MAIRIE DE BARRAUX

Plan Local d'Urbanisme de BARRAUX

MODIFICATION SIMPLIFIEE N° 1

Notice de présentation

OAP n° 1 – Village Nord avant modification

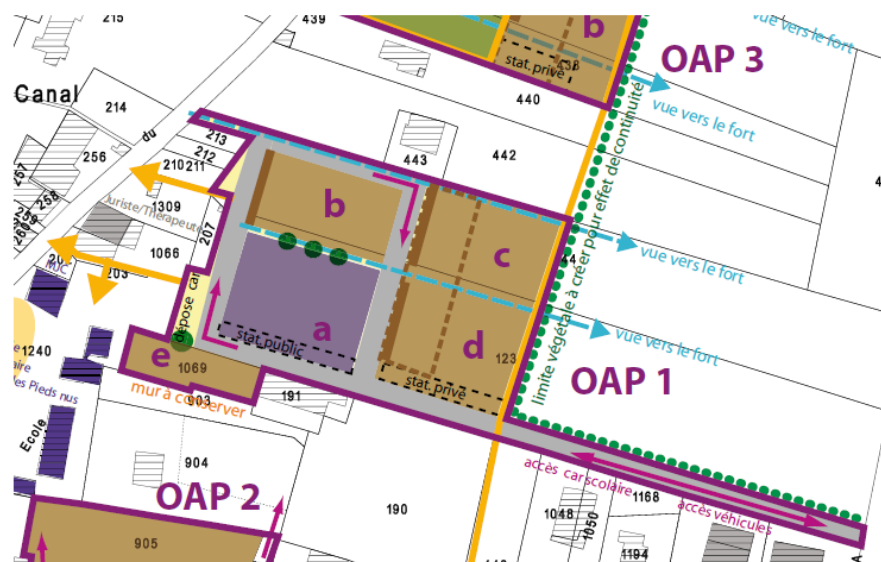
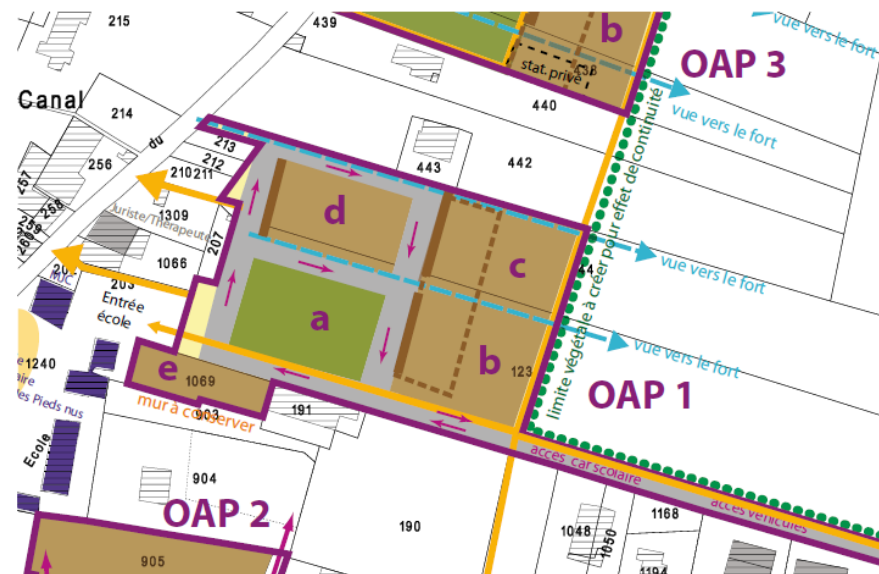
- Le secteur « a » dédié dans l'OAP n° 1 avant modification à un équipement public (en violet sur le schéma ci-après) doit être modifié et dédié au projet d'aire de stationnement paysagée du « cœur de village ». Un cheminement piétons le long du nouvel axe, sera créé de la RD 590A jusqu'à l'école.

- La numérotation des ilots « b et d » de l'OAP n°1 avant modification sont intervertis dans l'OAP n° 1 après modification. La commune est propriétaire de la parcelle C1239 (ilots a et b de l'OAP après modification). C'est sur cette parcelle que seront réalisés, l'aire de stationnement paysagée ainsi que les logements intergénérationnels déjà prévus au PLU approuvé en 2015.

- Au paragraphe « c et d » de l'OAP n° 1 avant modification était indiqué au premier alinéa : « sur chaque ilot a et b ».

Cette expression est remplacée par : « sur chaque ilot c et d ».

Extrait du règlement graphique du PLU avant modification

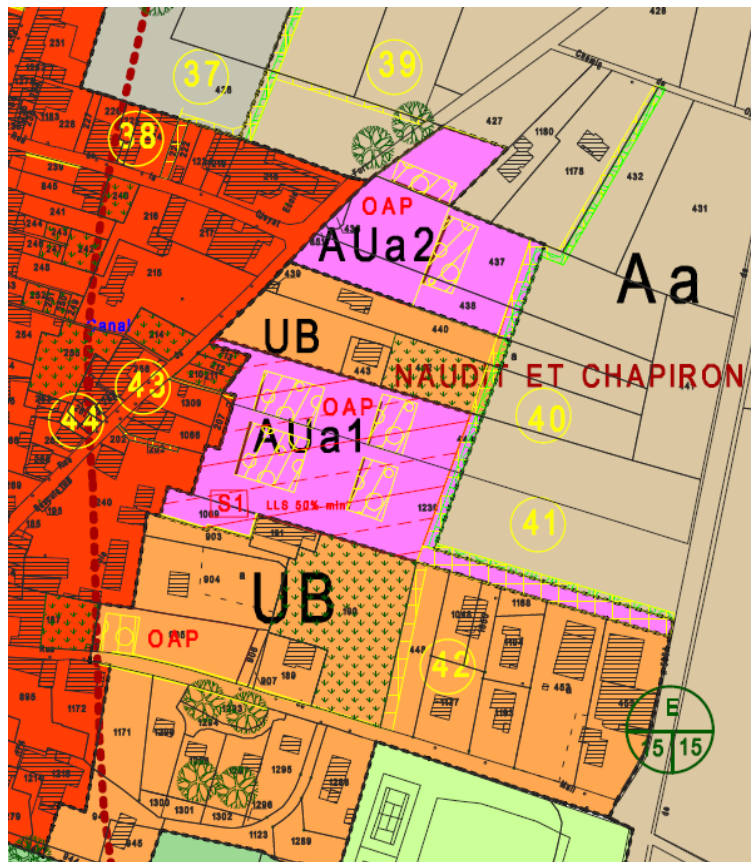
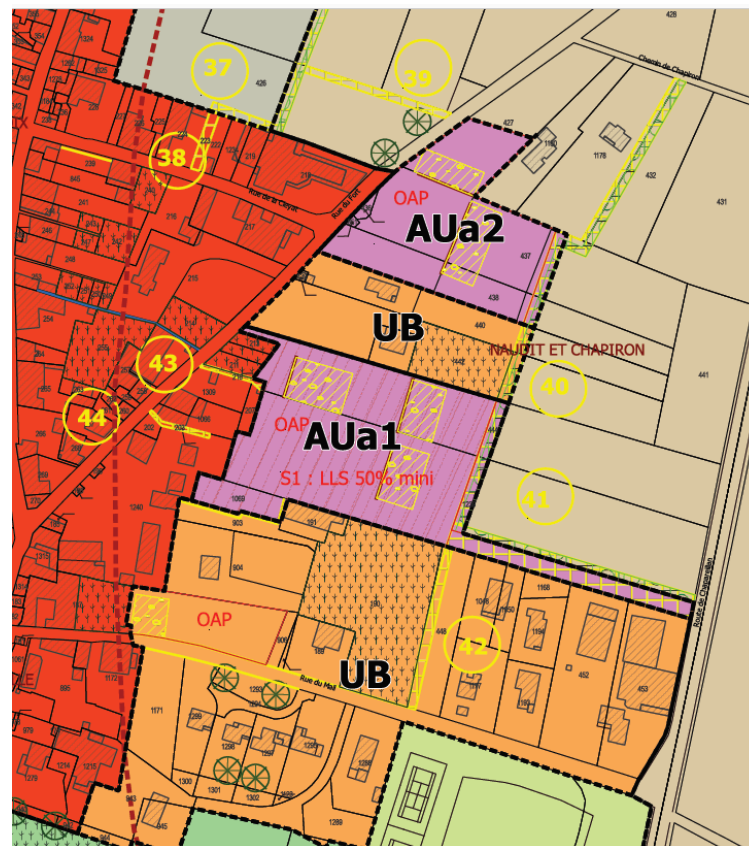
La zone d'implantation des constructions (en hachuré jaune avec des petits ronds) ainsi que l'alignement obligatoire des constructions (trait continu marron épais) qui figurait au règlement graphique du PLU sur l'emplacement du projet d'aire de stationnement paysagée, sont supprimés du règlement graphique du PLU – Voir les extraits du règlement graphique du PLU page suivante.

Extrait du règlement graphique avant modification

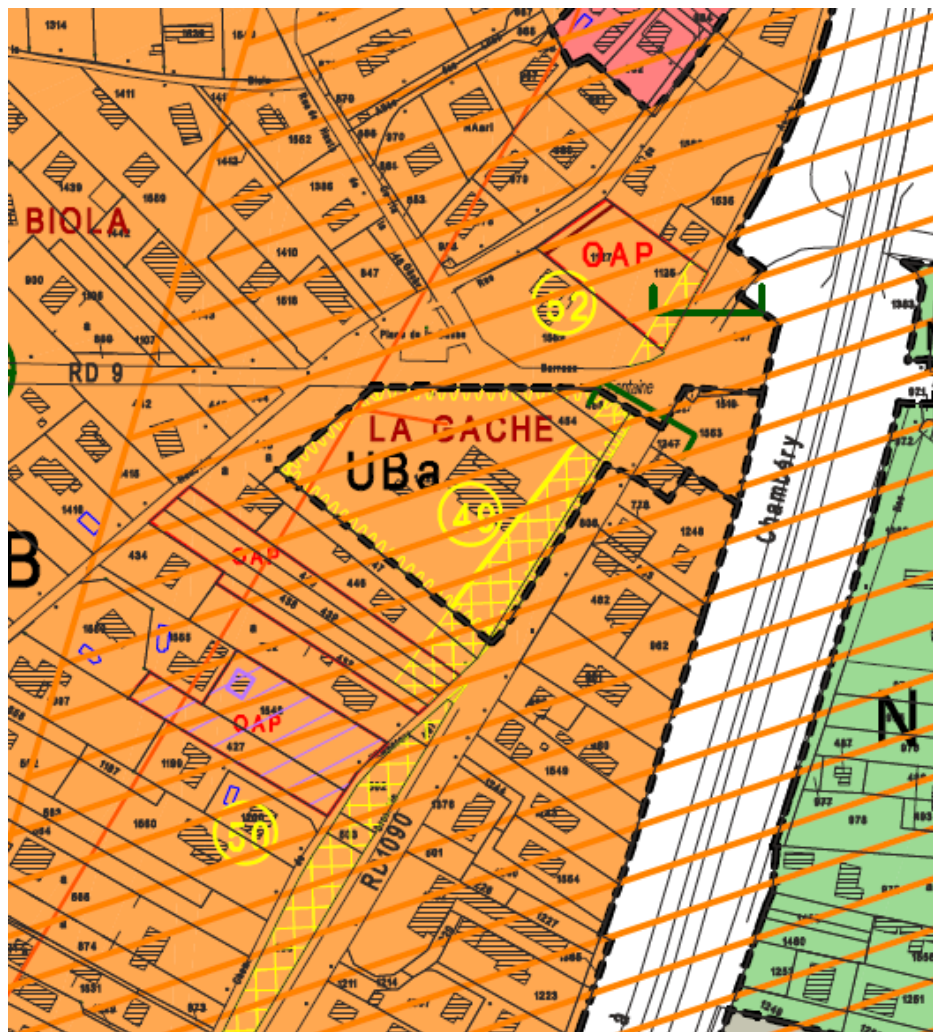
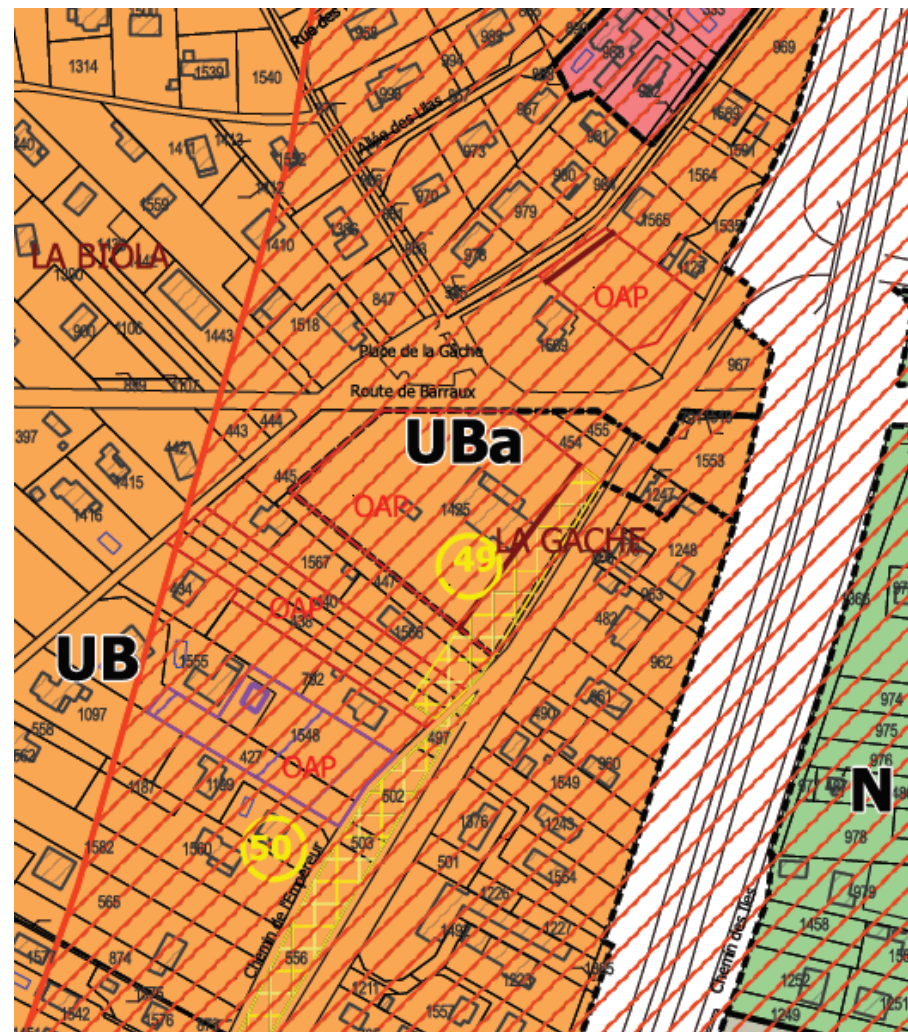
Suppression des emplacements réservés n°52 et 49 (pour partie) :

La modification simplifiée n°1 supprime l'emplacement n° 52 ainsi que la partie de l'emplacement réservé n°49 sur la parcelle 455, acquise par le Département pour l'aménagement du double giratoire.

Afin d'assurer une continuité dans les numéros des emplacements réservés du PLU, le numéro 58 avant modification devient 52 après modification.

- Le maintien du projet de glacis vert de présentation le long de la RD 1090 permettant de (re)qualifier la RD. Le glacis est maintenu dans la modification n°1 en emplacement réservé n° 52.
- Un alignement obligatoire des constructions porté au règlement graphique reprenant l'alignement du bâti de l'ancienne cave coopérative en bordure du glacis vert.

OAP n° 11 – La Gache

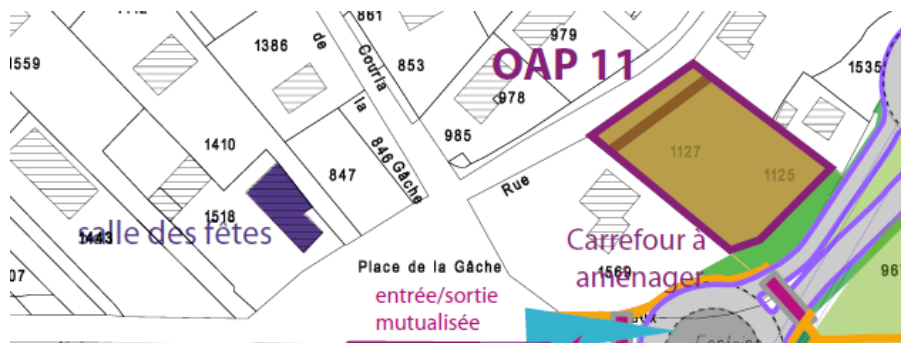
- Le contour de l'OAP est redéfini pour exclure la parcelle n°1626 réservée par le Département à l'aménagement du giratoire RD1090 – RD9
- La surface de l'OAP n° 11 est corrigée. Elle passe de 2134 m² à 1815 m² environ.

Extrait de l'OAP n° 12 avant modification

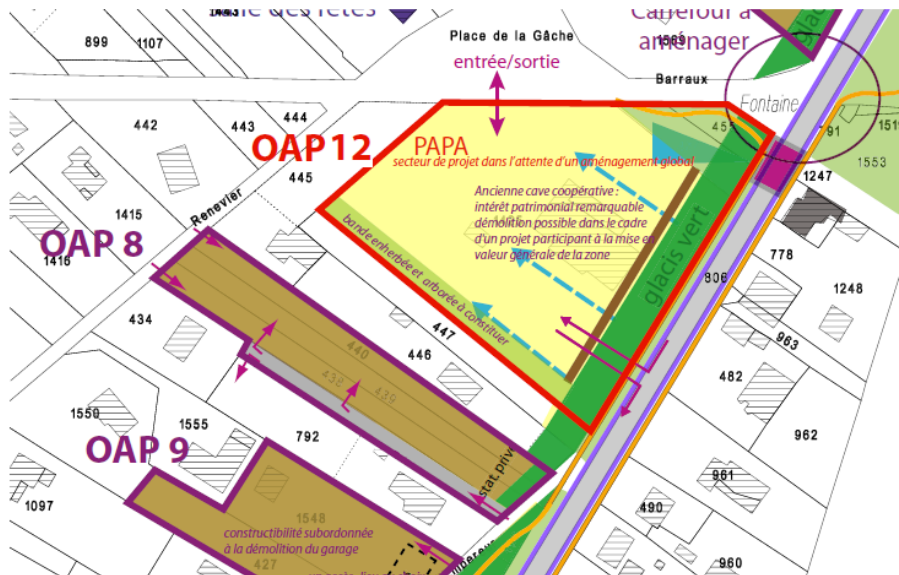
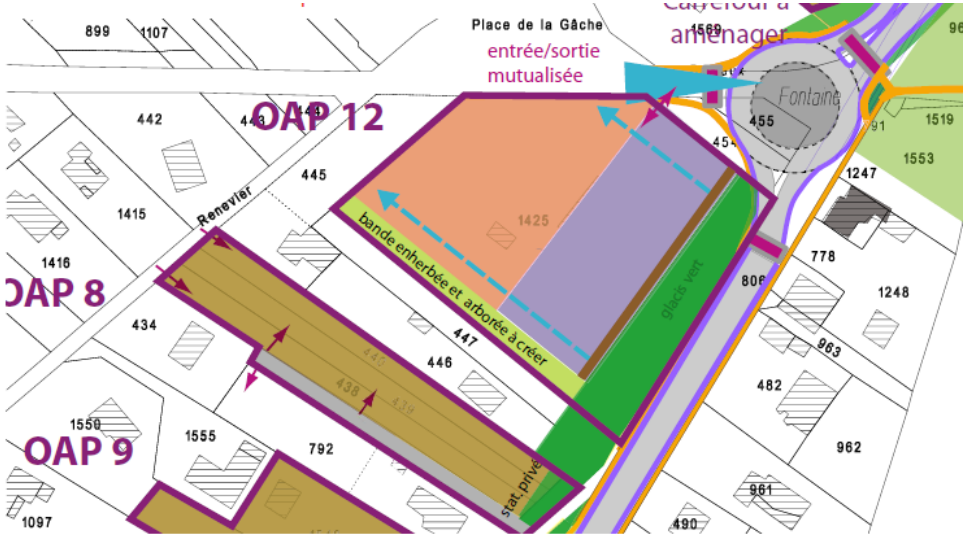
- Le contour de l'OAP n° 12 est redéfini. Il exclut les parcelles n°454 et 455 réservées par le Département à l'aménagement du giratoire RD1090 – RD 9.

- La surface de l'OAP est corrigée. Elle passe de 0.87 ha à 0.58 ha.
- L'indication « PAPA : secteur en attente d'un projet global d'aménagement » est supprimée.

- La mention « Ancienne cave coopérative : intérêt patrimonial remarquable - démolition possible dans le cadre d'un projet participant à la mise en valeur générale de la zone », est supprimée.

- Le chapitre des objectifs d'aménagement est complété avec les mentions suivantes :
 - Conforter les fonctions d'habitat, d'activités de services et de commerces de proximité du quartier de la Gache en bordure de la RD 1090

- Prévoir l'implantation d'un équipement public structurant en façade de la RD1090
- Les principes urbains et paysagers d'organisation du secteur sont complétés avec les mentions suivantes :

- Aménagements paysagers :
 - Les principes sont complétés. Sont inscrites les orientations suivantes :
 - Une implantation du futur équipement public en respectant l'alignement bâti de l'ancienne cave coopérative le long de la RD 1090
 - La préservation de 2 percées visuelles depuis la RD 1090 (front bâti discontinu - emplacement indicatif des percées).
 - Accès à la zone :

La zone sera accessible depuis le giratoire sur la RD 1090 et la RD 9 (Route de Barraux) par un accès mutualisé au tènement de l'ancienne cave coopérative
 - La vue à protéger en direction du Fort Barraux est décalée vers le Nord dans l'axe de la RD 9 conformément à l'AVAP.

Le principe d'un glacis vert à aménager en bordure de la RD 1090 est maintenu, permettant de (re)qualifier l'axe en entrée de ville.

Extrait du règlement graphique avant modification

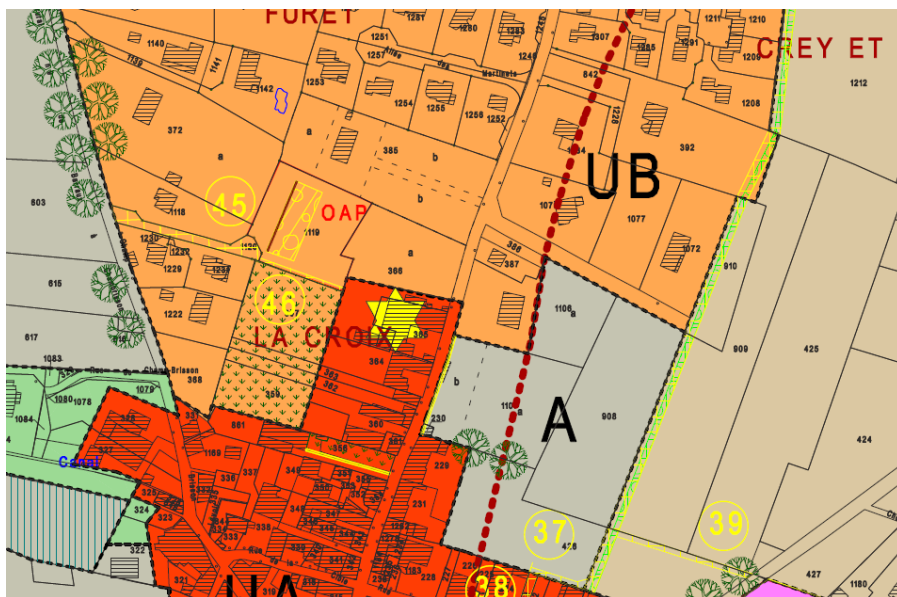
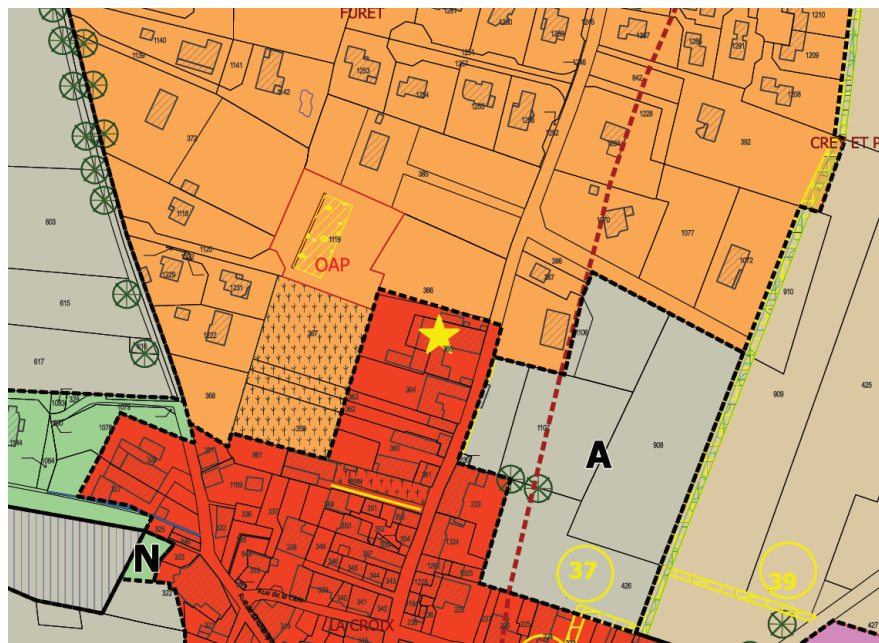
La largeur du chemin (parcelle C1120) qui permet l'accès à la parcelle support d'une opération de constructions (C 1119) a une largeur de seulement 4 m après bornage par un géomètre expert. La largeur réduite de la parcelle compromet l'aménagement d'un cheminement piétonnier ouvert au public reliant la rue de la Croix.

Les deux emplacements réservés n°45 et 46 sont supprimés au règlement graphique du PLU après modification.

Pour assurer une liste continue des emplacements réservés du PLU, les emplacements réservés n° 56 et 57 sont renumérotés 45 et 46.

Extrait de l'OAP n°4 avant modification

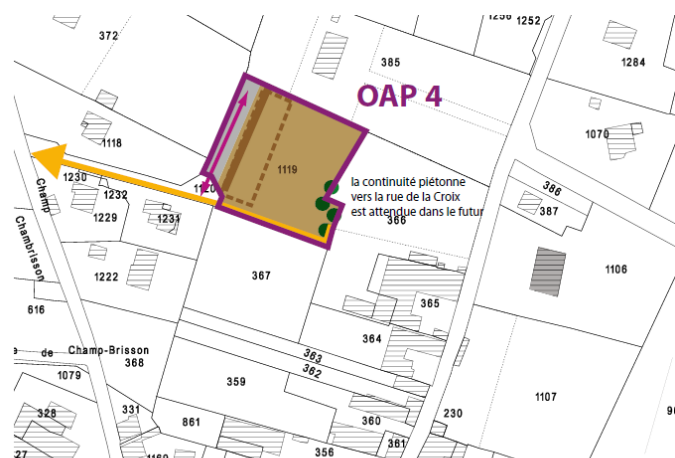
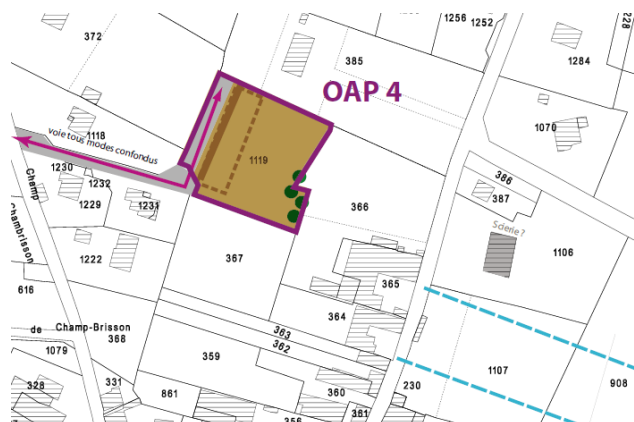
L'OAP est modifiée pour supprimer le principe de continuité piétonne vers la rue de la Croix et mentionner un accès par la parcelle C1120 traité tous modes confondus.
